## (3)指摘事項に関する回答

## ①指摘事項No.2に関する回答-側溝設置跡(海側壁面) 距離呈0m付近の状況(1/2)-

## (3)指摘事項No.5に関する回答-Ts3aユニットに認められる線構造の成因検討(7/12)-

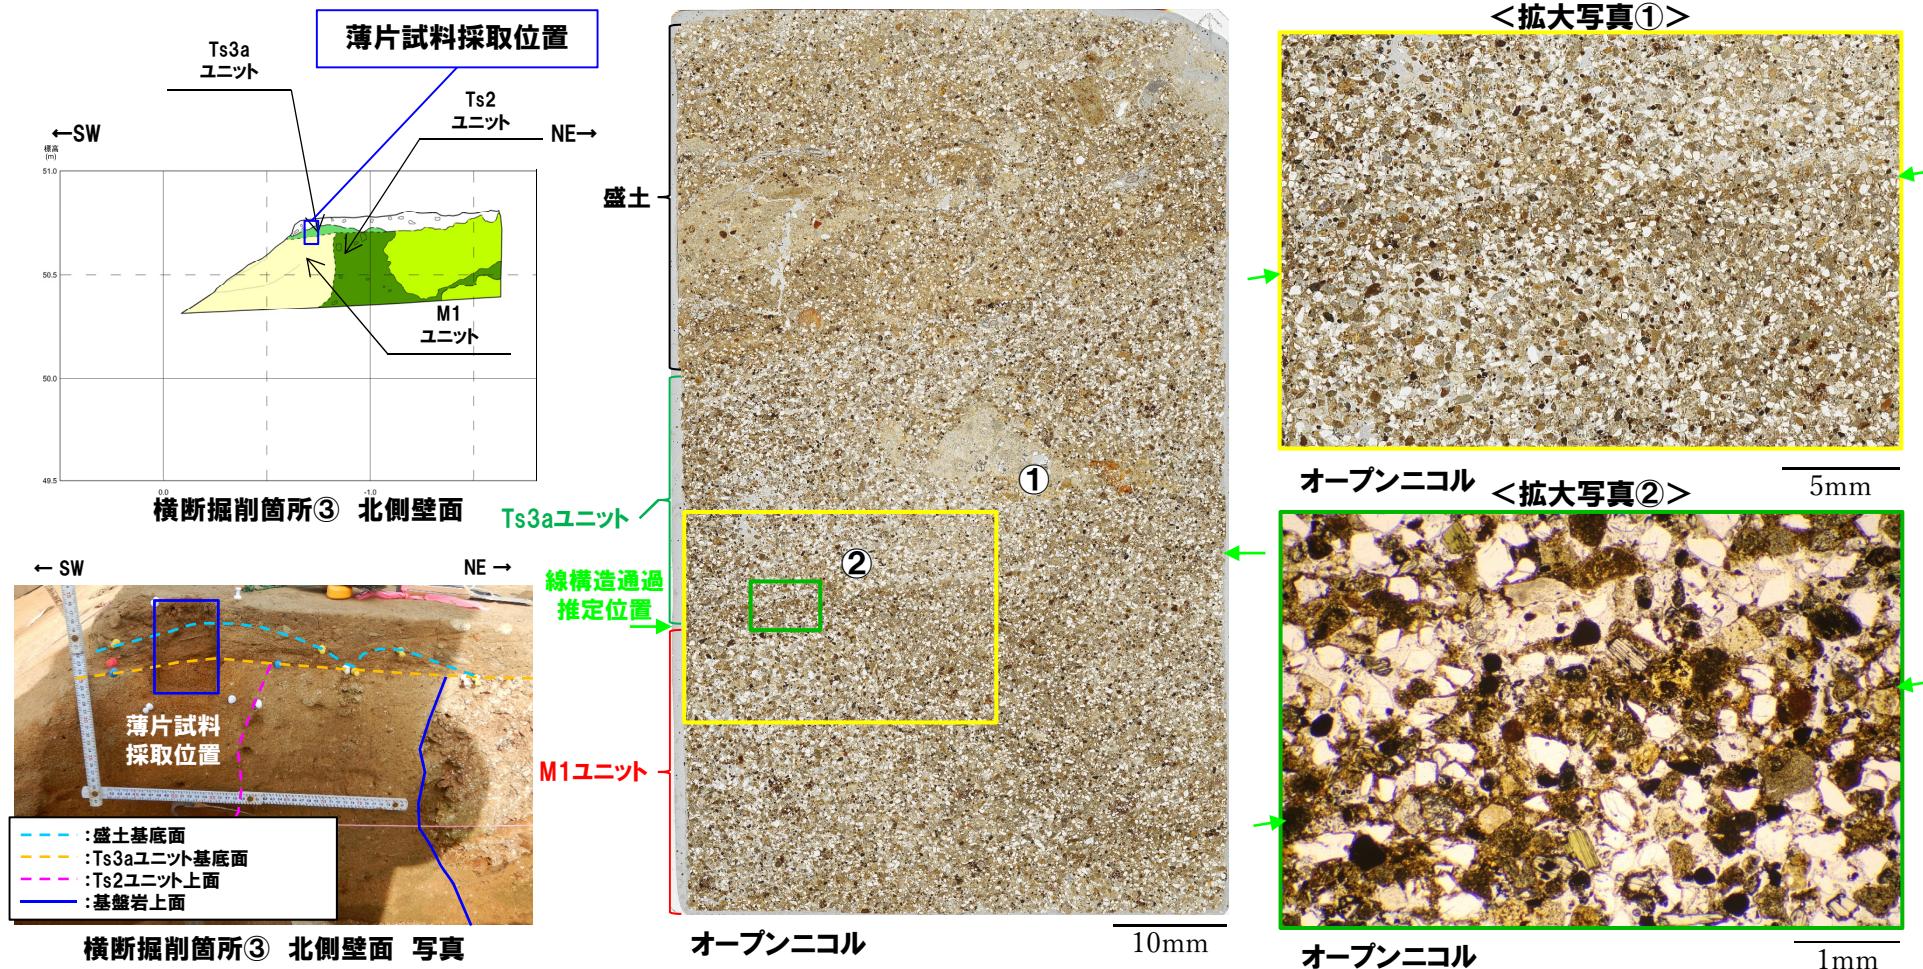
- 横断掘削箇所③において、Ts3aユニット基底面に認められる水平方向の線構造について、薄片観察を実施し、成因の検討を実施した。
- 当該構造においては、以下の状況が認められることから、堆積構造であると判断される。
  - ・わずかに砂粒径の碎屑物に定向配列が認められるものの、不明瞭である。
  - ・周辺のM1ユニット及びTs3aユニットと比較し、泥粒径の碎屑物がわずかに多く認められるものの、明瞭な差異は認められない。
  - ・粘土鉱物に富む状況は認められない。
  - ・剪断面や複合面構造等の剪断構造は認められない。
